Marcel·lí Reyes i Vidal, regidor i portaveu del Grup Municipal d'Esquerra Republicana a l'Ajuntament de Gavà.

-
1. El passat 13 de gener de 2009, la Junta de Govern Local de l'Ajuntament de Gavà va aprovar inicialment el *Projecte de millora dels carrers de Joan Lamote de Grignon i adjacents (OMO 01/09)*.
 2. Segons anunci del 15 de gener (BOPB 17, 17.01.2009, pàg. 68), l'esmentat projecte es troba sotmès a informació pública durant un termini de quinze dies hàbils a comptar des de la publicació de l'anunci.
 3. Tot i estar d'acord amb el projecte, el grup que represento creu que inclou aspectes millorables, i utilitza el tràmit d'informació pública per presentar-hi al·legacions i suggeriments.
-

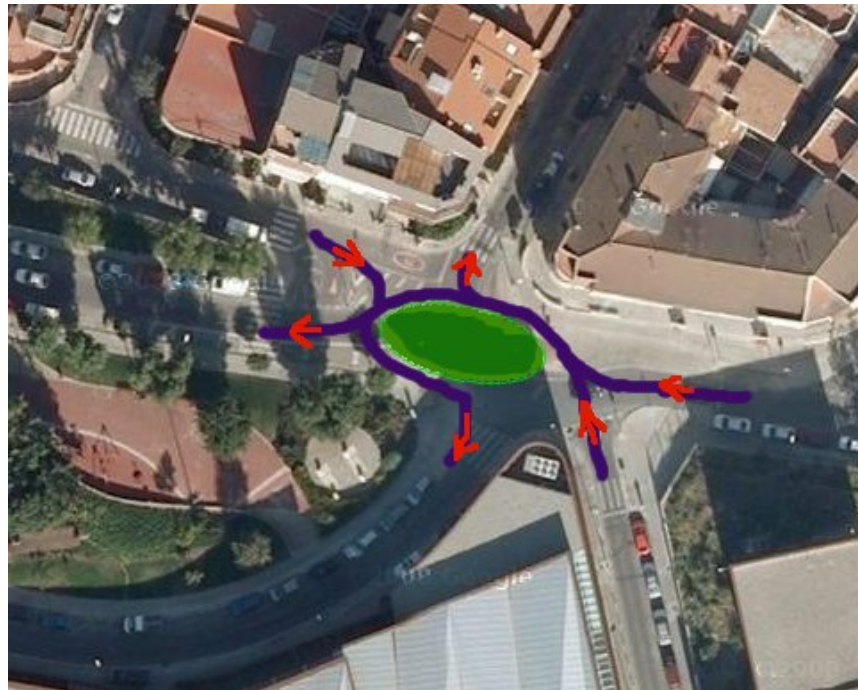
- 2.1. El projecte presentat a informació pública s'executarà juntament amb altres projectes de millora del barri de can Tintorer. Entre aquests projectes hi ha la construcció d'una

escala mecànica entre la plaça d'Amadeu Vives i la Rambla de Pompeu Fabra (en vermell a la fotografia adjunta), a semblança de la que hi ha entre l'Avinguda d'Eramprunyà i el carrer de Roger de Flor.

- 2.2. No està previst que aquesta escala connecti amb Lamote de Grignon, tot i que el desnivell i inclinació del talús a superar és sensiblement major que l'existent entre Pompeu Fabra i Amadeu Vives.
- 2.3. proposem que s'aprofiti l'arranjament dels carrers Lamote de Grignon i adjacents per construir un tercer tram d'escala mecànica entre aquest carrer i la rambla de Pompeu Fabra, segons es mostra esquemàticament en color verd a la fotografia adjunta.
